«ZXM-Zephyr 1024»

ревизия 00

Исправление ошибок в схеме и плате компьютера.

Местоположение микросхемы DD21, где будем делать порез.

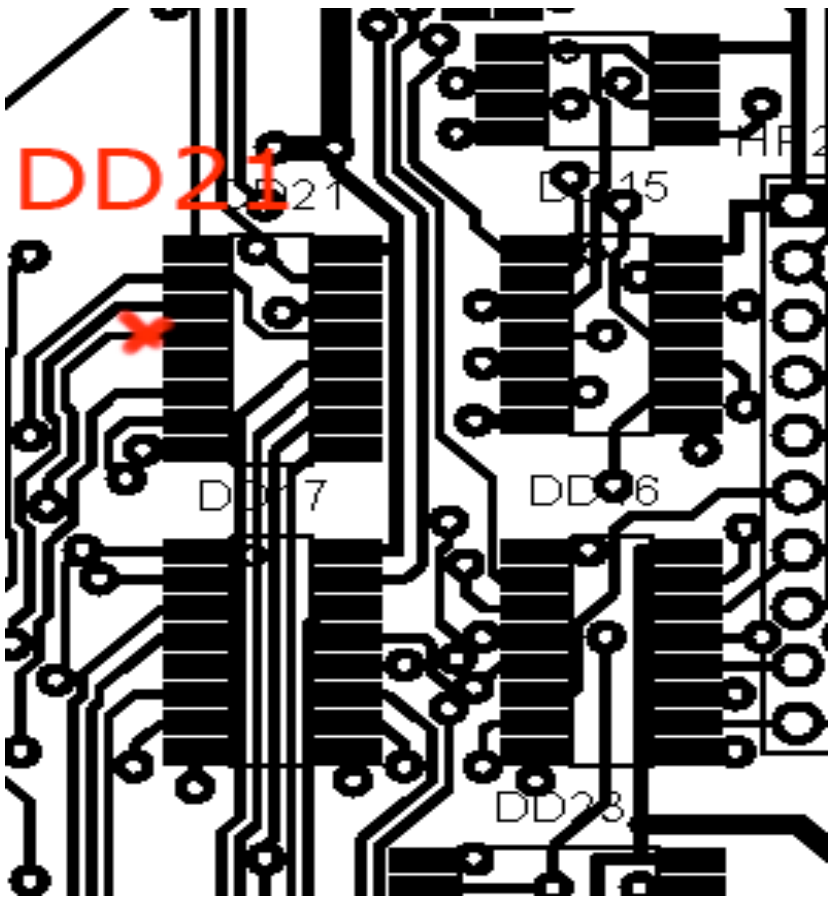
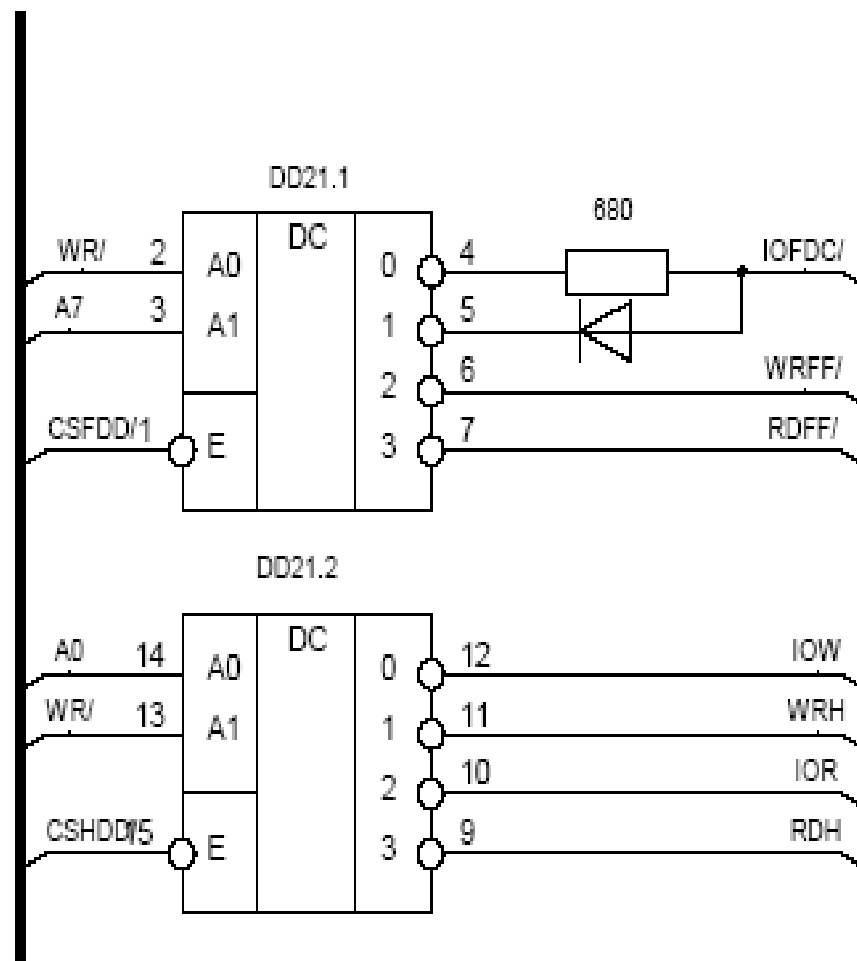
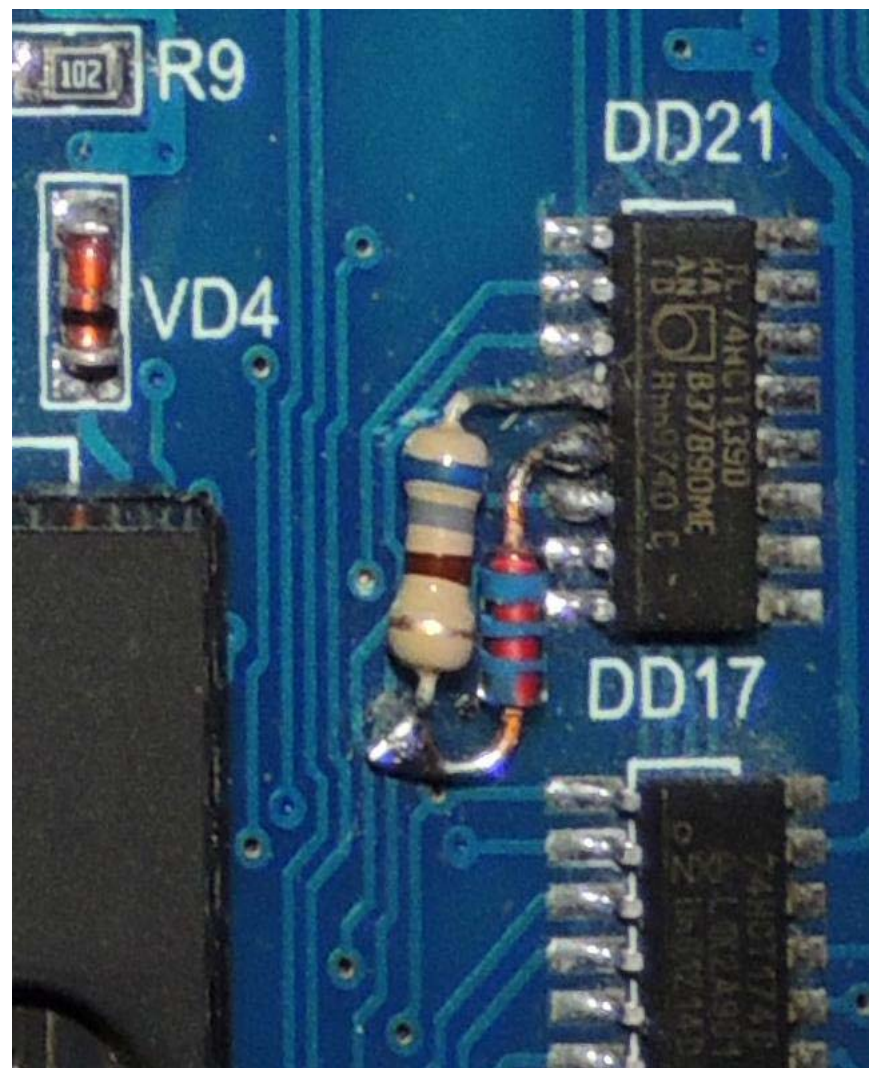
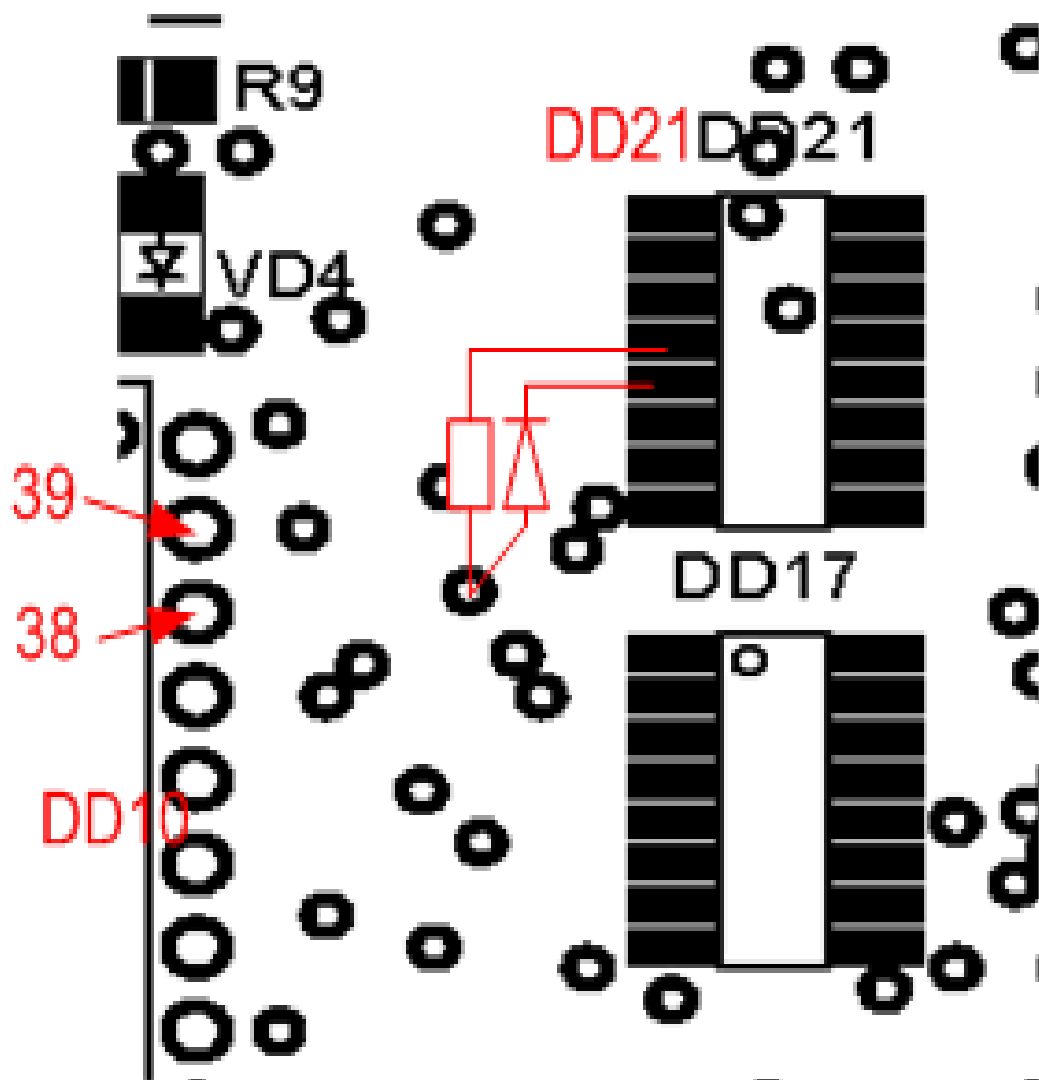
4. *Ошибка выборки сигнала IOFDC/* – Еще одна ошибка схемы, которая привела к тому что контроллер дискового работает некорректно. А если сказать точнее не происходит чтения параметров из микросхемы DD10 (KP1818BG93). Ошибка заключается в том, что при формировании сигнала IOFDC/ учитывается только сигнал записи вывод 4 микросхемы DD21, а необходимо еще учитывать сигнал чтения вывод 5 микросхемы DD21.

Чтобы исправить это недоразумение необходимо собрать простейшую цепь, состоящую из диода и резистора. Но для начала надо перерезать дорожку, идущую к выводу 4 микросхемы DD21. Затем необходимо припаять к выводу 4 микросхемы DD21 первый вывод резистора, а противоположный припаять к переходному отверстию, предварительно его зачистив и залудив. Резистор имеет сопротивления 680 Ом и должен иметь достаточно тонкие выводы. К выводу 5 микросхемы DD21 припаиваем катод диода так, чтобы он был параллельно резистору, а затем его анод небольшой перемычкой соединяем с резистором. Диод может быть любым из серии КД522 или КД521.

Правильная схема включения конденсаторов.

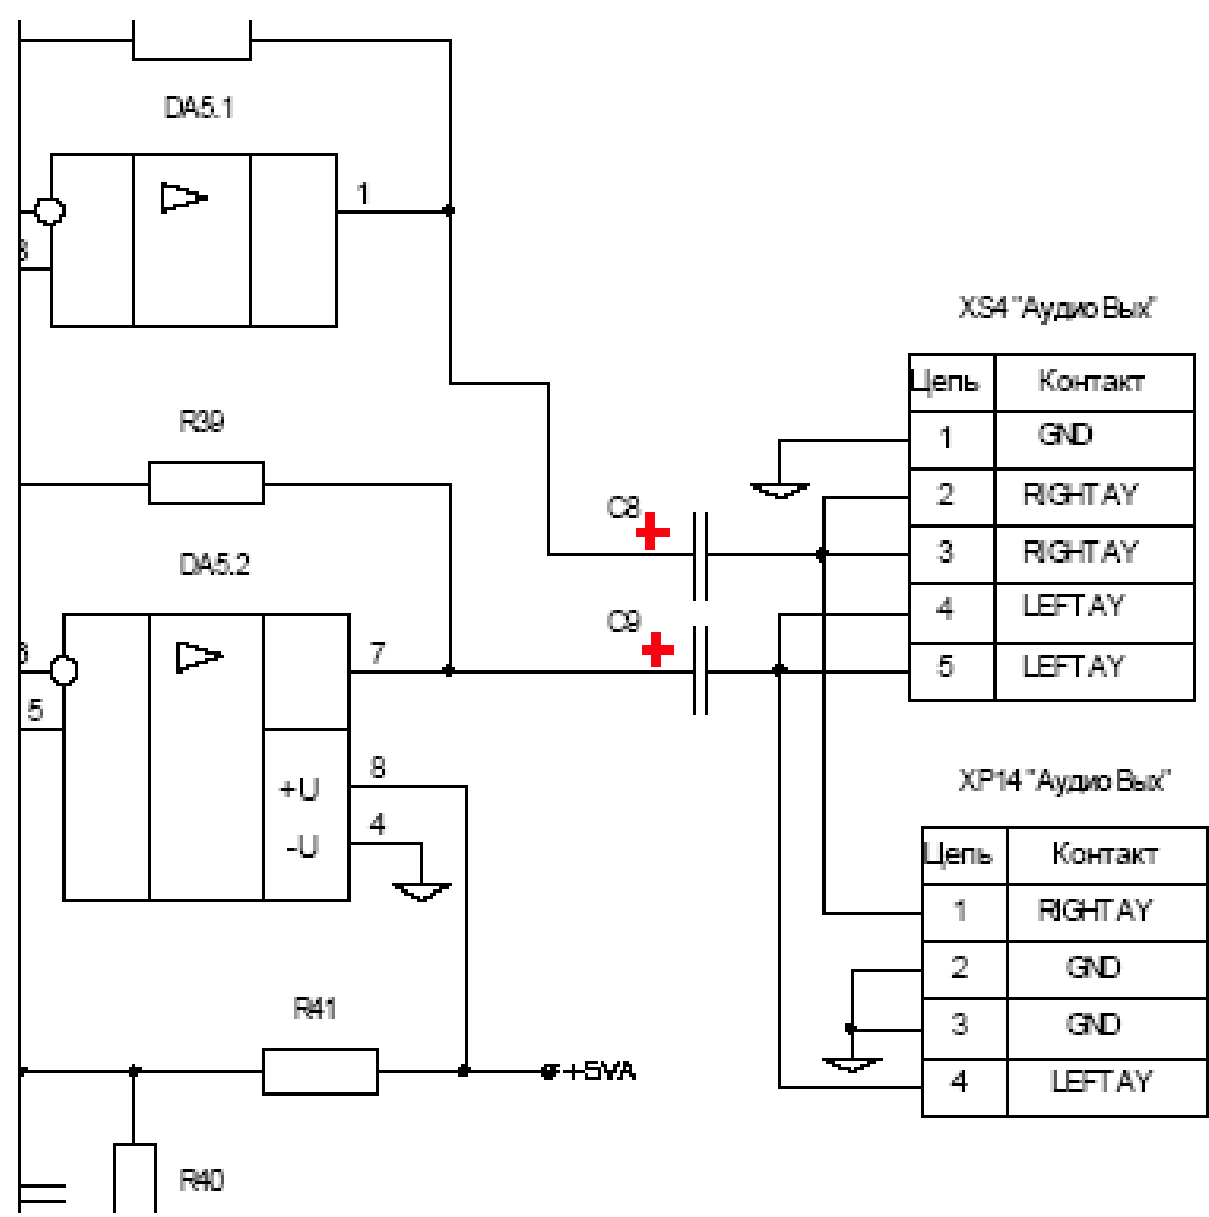
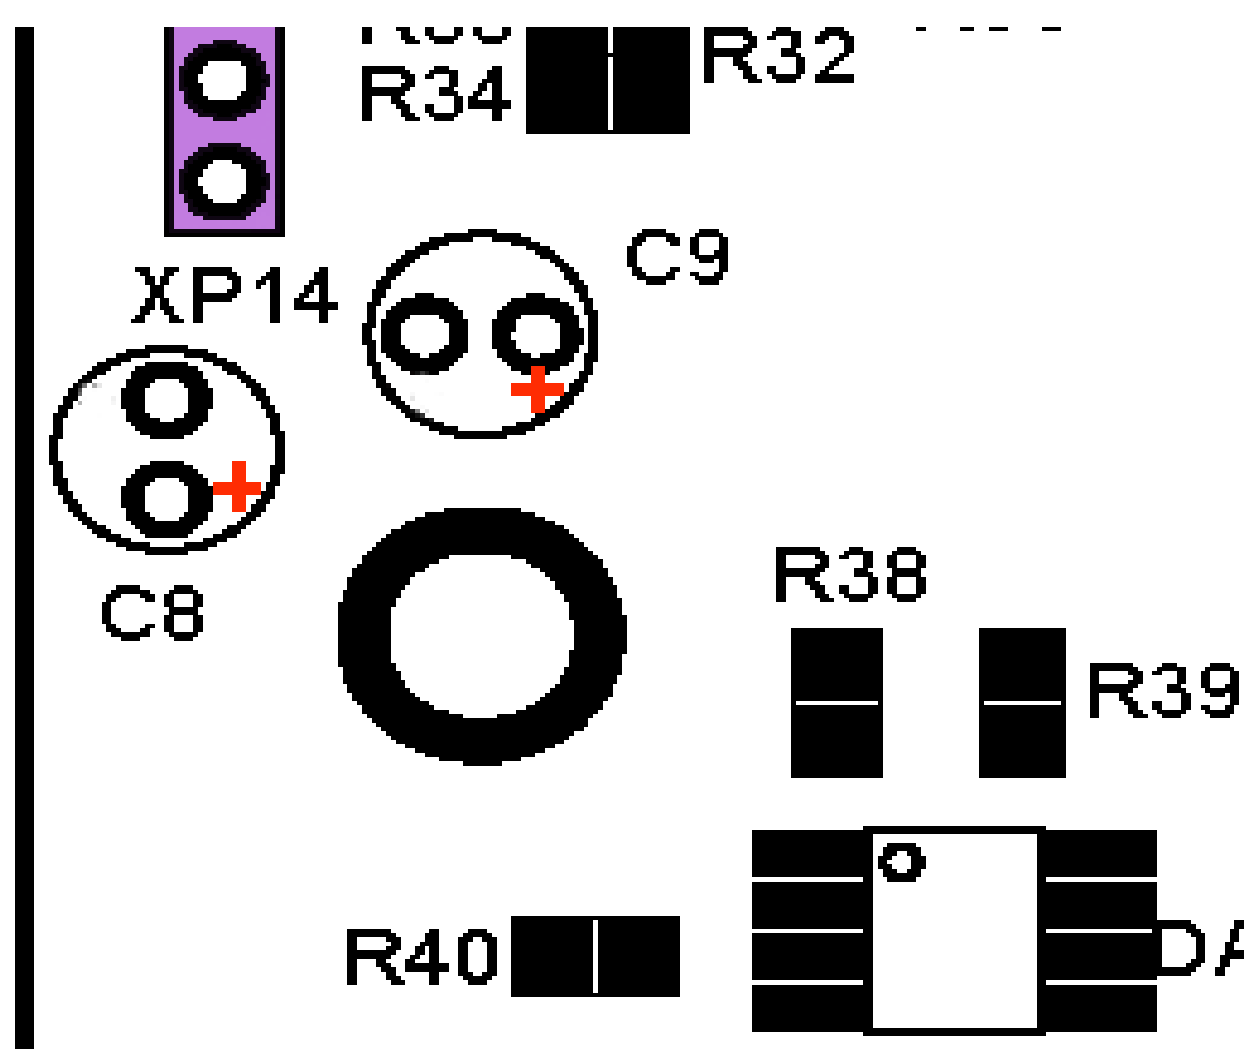
5. Ошибка обозначения конденсаторов C8 и C9 – На схеме в выходном каскаде звукового тракта неправильно обозначена полярность конденсаторов C8 и C9. Исправление этой неточности не требует доработки печатной платы. Достаточно быть внимательным при сборки печатной платы и запаять эти конденсаторы с учетом этого замечания.

Правильная схема включения микросхемы DD24.

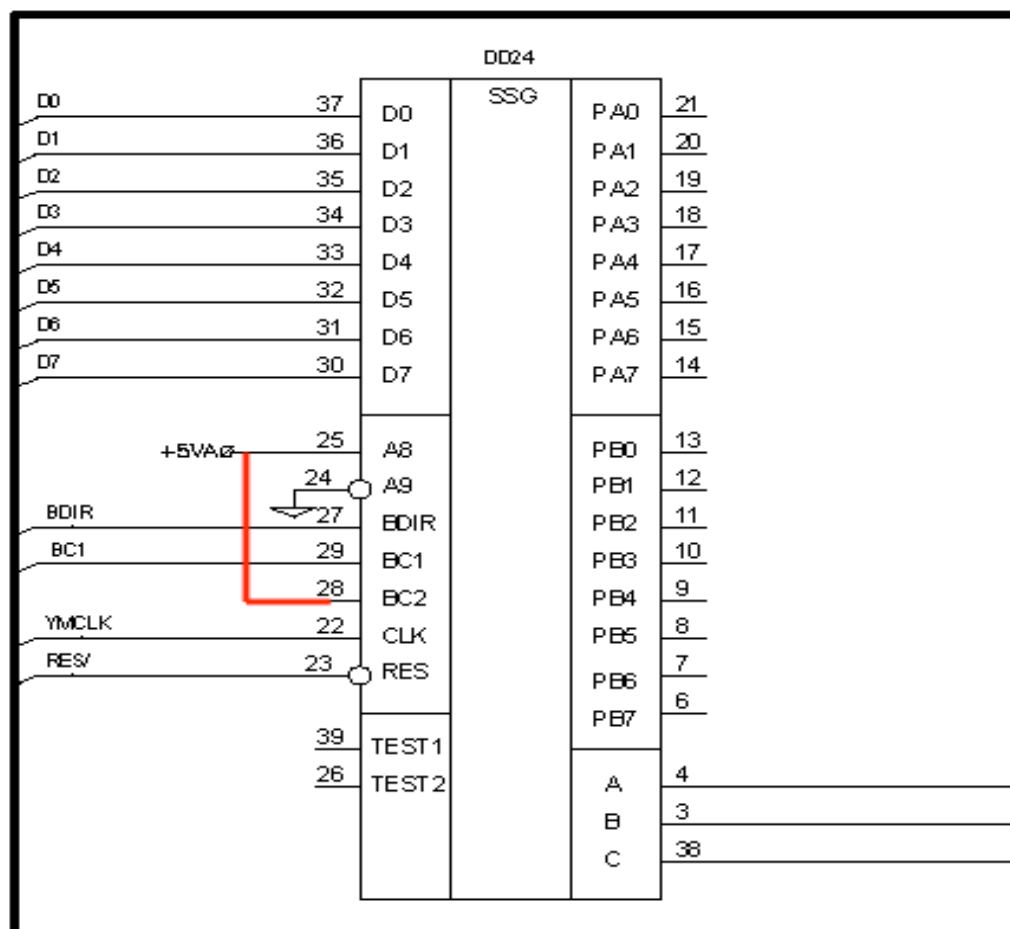
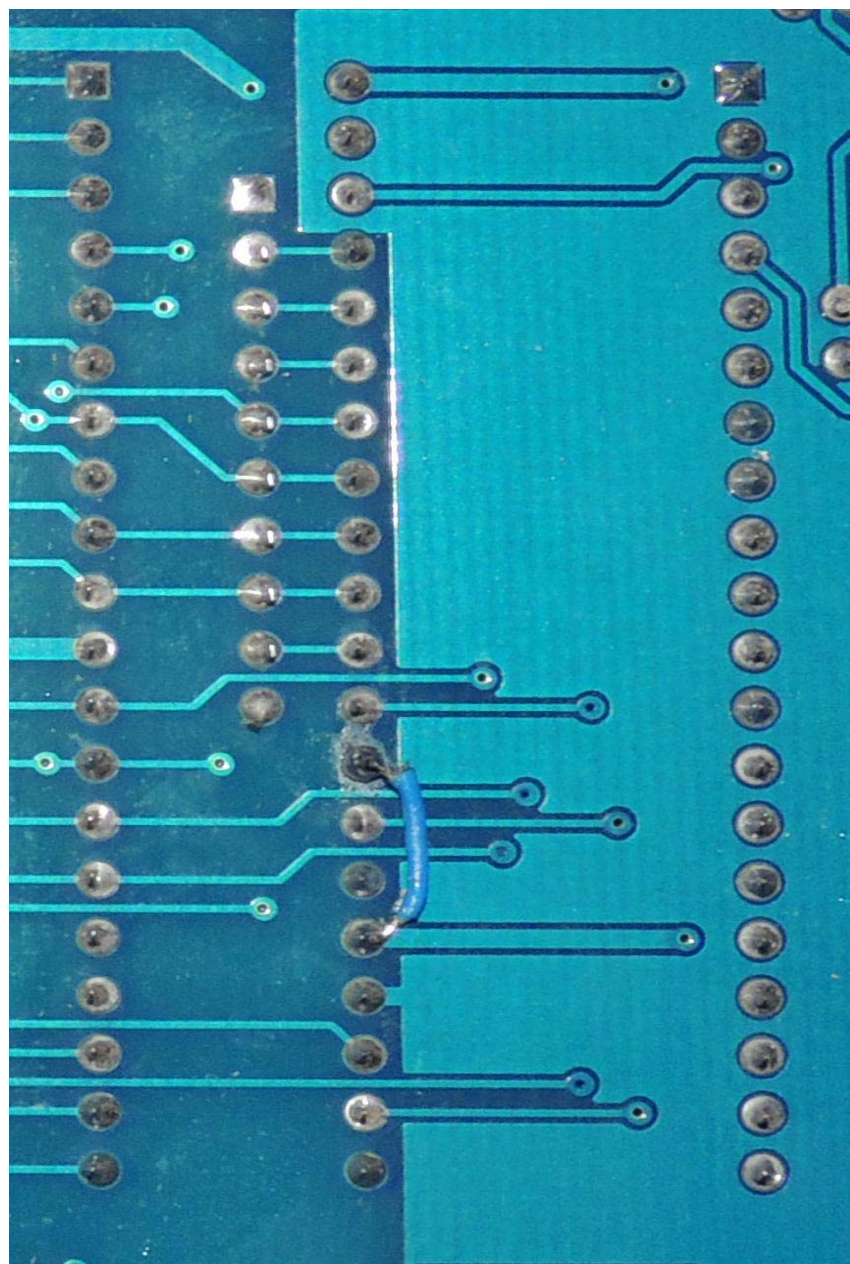
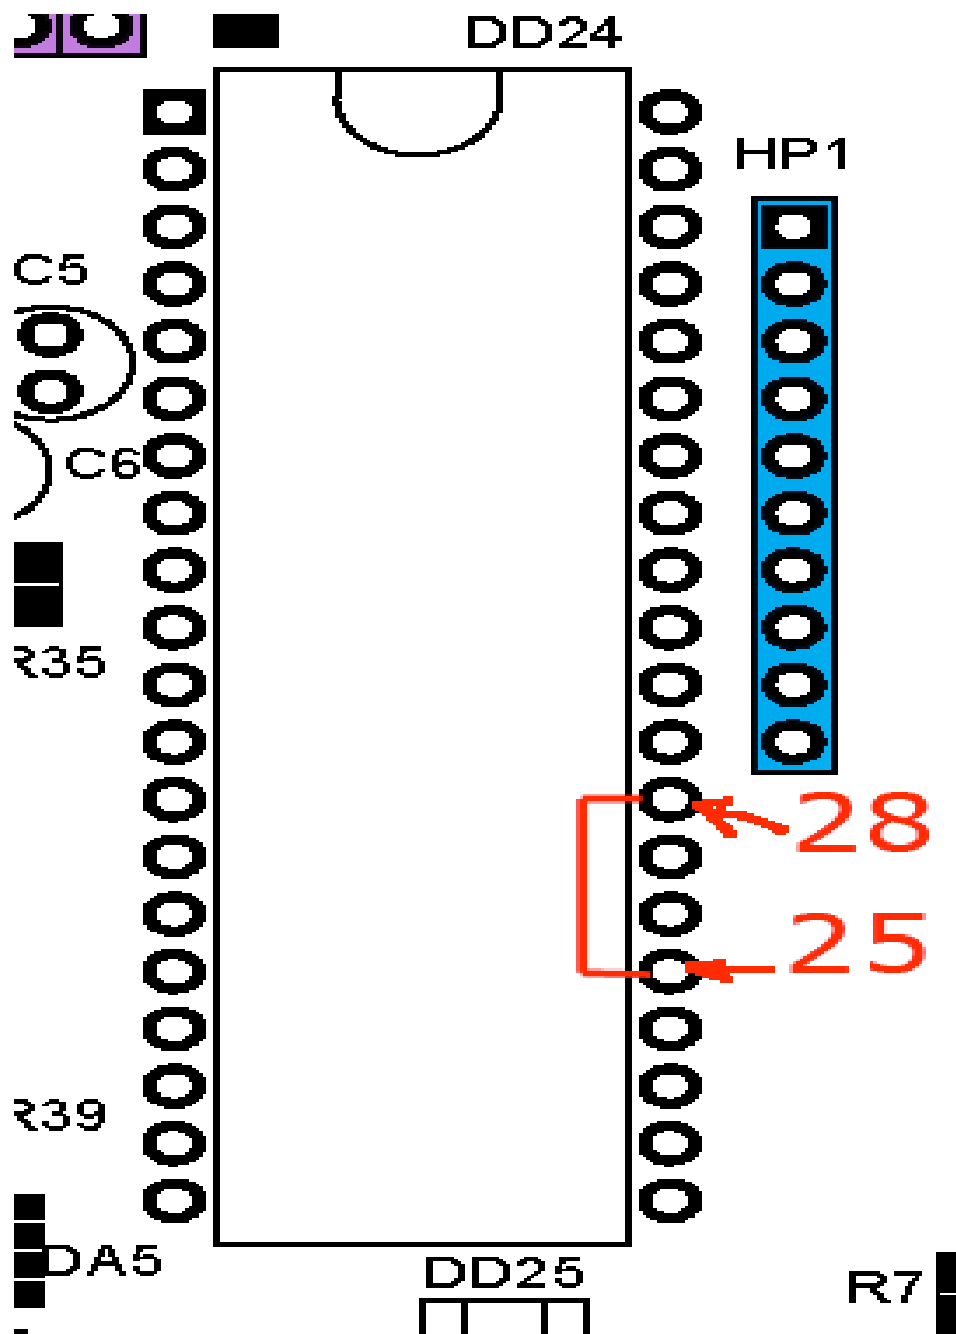
6. *Ошибка включения микросхемы DD24* – В процессе наладки компьютера обнаружилась еще одна досадная ошибка, в результате которой звука на выходе микросхемы DD24 (YM2149) не наблюдалось. Ошибка заключалась в том, что на вход 28 микросхемы должна была быть логическая единица. Но вместо этого этот вход остался неподключенным. Иными словами попросту эту цепь забыли нарисовать.

Для исправления этой ошибки достаточно припаять проводок с обратной стороны платы между выводами 25 и 28 микросхемы DD24.
